Projet de déconstruction/ reconstruction du barrage de Beaulieu, situé sur le territoire des communes de La Motte-Tilly et Le Mériot (Aube).

Incidence du projet sur le captage de la commune de La Motte-Tilly

Avis d'hydrogéologue agréé

Mai 2022

Figure 5 : logigramme de gestion des déblais/sédiments (Artelia note complémentaire)

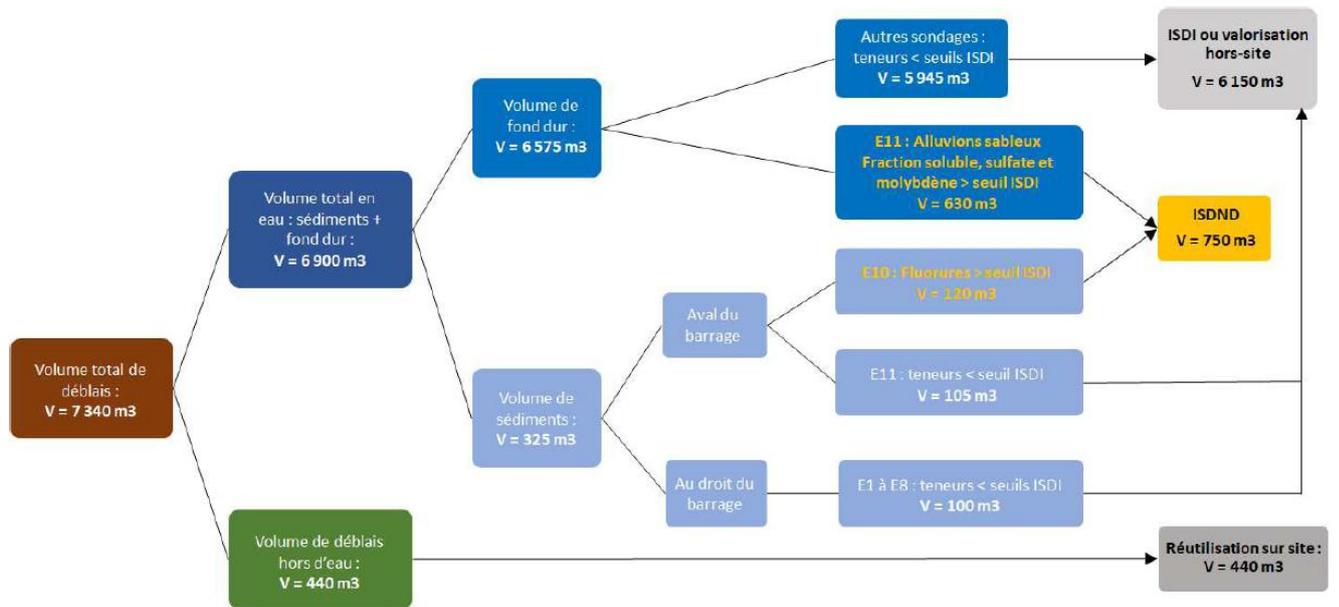
D'après les analyses effectuées, une partie des sédiments (estimée à 750 m³) ne répond pas aux critères d'acceptation en ISDI (Installation de Stockage de Déchets Inertes). VNF prévoit de transporter ces sédiments en ISDND (Installation de Stockage de Déchets non Dangereux).

Dans sa note complémentaire VNF indique que tous les sédiments seront évacués du site par barge et ne feront pas l'objet d'un dépôt « tampon » sur site.

Pour la part importante des sédiments (6150 m³), VNF prévoit de les évacuer en ISDI ou de les valoriser hors site.

Seuls les déblais dits « hors d'eau » seraient valorisés sur site ; ils correspondent à un faible volume (environ 440 m³)

Figure 6: localisation des emprises du chantier auprès du barrage (document VNF)

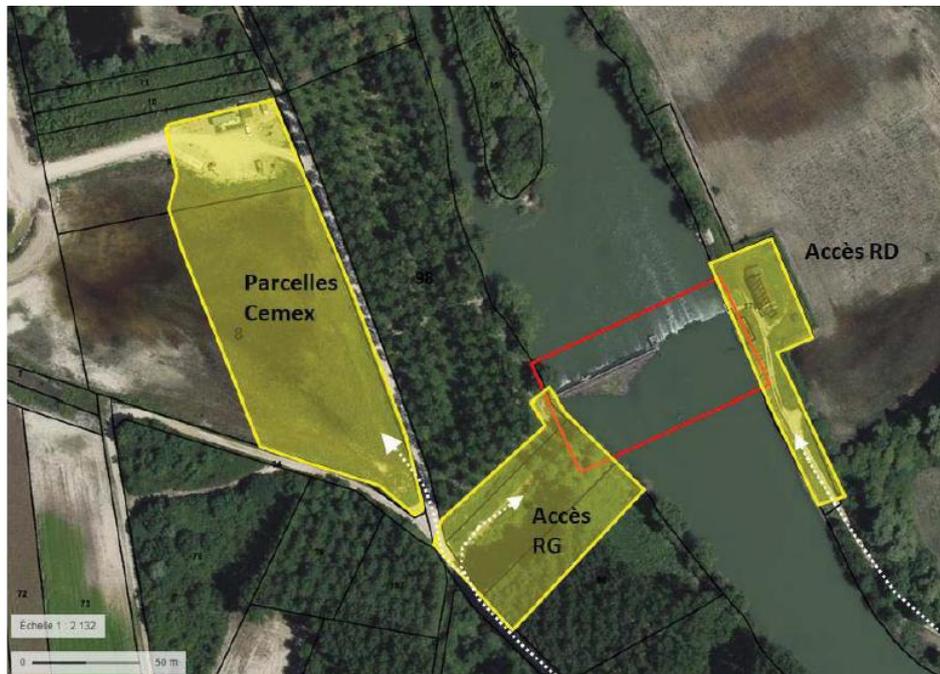
Les emprises du chantier pour ce qui concerne celles de la rive gauche se trouvent dans le périmètre de protection éloignée du captage de La Motte-Tilly.

VNF a prévu un certain nombre de dispositions, consignées dans une note qui m'a été remise en avril 2022, complétée par la note d'Artelia de mai 2022. Cette note présente la plupart des volets à prendre en considération lors des phases de travaux d'un chantier. (Voir annexes 1 et 2). Toutefois, comme discuté lors de notre réunion du 21 avril 2022, plusieurs dispositions doivent être précisées pour tenir compte de la présence du captage de La Motte-Tilly qui confère une sensibilité accrue aux dangers de pollution. Une note complémentaire m'a été remise (note Artelia- mai 2022). Elle précise les questions suivantes :

- dépôt de déblais/sédiments sur parcelles des périmètres de protection ? Réponse VNF : gestion hors site –transport par barge – pas de dépôt « tampon ».

- eaux de lavage, préciser les dispositifs d'étanchéité des aires, et la gestion/évacuation des eaux. Réponse VNF : le lavage complet des engins sera effectué hors des périmètres de protection du captage. Un lave-roues sera installé à l'entrée du chantier sur aire imperméable ; les eaux souillées seront traitées hors site.

- eaux de process/eaux souillées ? Réponse VNF : Traitement par décantation avant rejet au milieu naturel (Seine) en respectant les prescriptions réglementaires. Les eaux de process chargées en produits présentant un danger pour l'homme ou l'environnement seront placées en bêche étanche puis envoyées vers des filières de traitement agréées ou traitées sur place avec une microstation.

Figure 8 : carte piézométrique de la nappe des alluvions de la Seine le 15 décembre 2003 (d'après annexe D de l'étude hydrogéologique CEMEX) (en tiret bleu : écoulement de la nappe vers le captage le 15/12/2003)

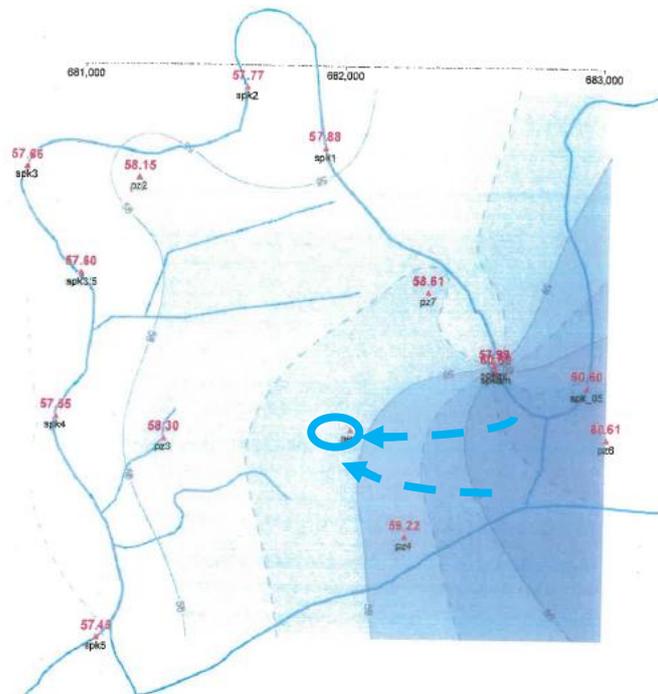
Cette hypothèse qui placerait le secteur du barrage de Beaulieu dans l'aire d'alimentation du captage, semble basée sur la morphologie du méandre en amont immédiat du barrage. VNF retient cette hypothèse dans son évaluation d'incidence pour proposer les mesures de prévention à mettre en œuvre lors des travaux de construction du nouveau barrage de Beaulieu.

Nous retiendrons également cette hypothèse, car elle semble « sécuritaire » pour le captage. Toutefois, l'examen des données piézométriques acquises dans le cadre de l'étude du projet de carrière de CEMEX en 2005, permettrait d'apporter quelques précisions. En effet, la carte piézométrique établie avec les mesures du 15 décembre 2003, montre que, seul le cours de la Seine en amont du barrage contribuerait à l'alimentation du captage. Hydratec, auteur de cette étude fait état d'une incertitude non levée concernant le niveau d'eau de la Seine « au pied » du barrage et présente 2 hypothèses d'altimétrie : 57,99 NGF ou 57,44 NGF. La figure 7 présente l'hypothèse « 57,99 » et pour l'hypothèse d'un niveau d'eau plus bas, le drainage aval barrage est encore plus prononcé.

Au bilan, VNF aurait pu faire le choix de vérifier et consolider l'hypothèse d'Hydratec, ce qui aurait pu permettre de réduire les contraintes de prévention à mettre en œuvre, notamment pour la base vie et la base des engins de chantier prévues sur les parcelles CEMEX (ZL8 et 9). En effet, ces parcelles se trouveraient en position aval barrage, et donc plutôt en zone drainée par la Seine. Il conviendrait pour cela de disposer de différents états piézométriques pour différentes situations hydrologiques de la Seine pour s'assurer de la stabilité des conditions d'écoulement de la nappe.

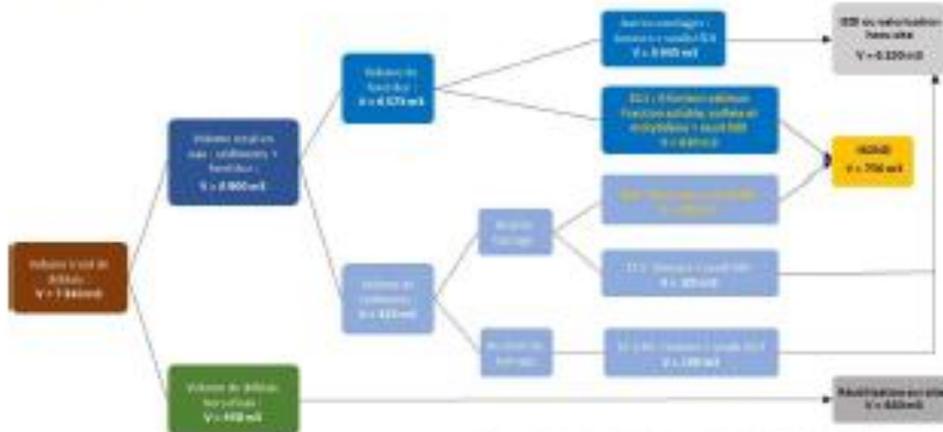
Q : Pour la part importante des sédiments, VNF prévoit de les « valoriser sur site ou de les transporter en ISDI »

R : Aucune valorisation des sédiments sur site n’est prévue. Le schéma de devenir des sédiments évoque une valorisation hors site.
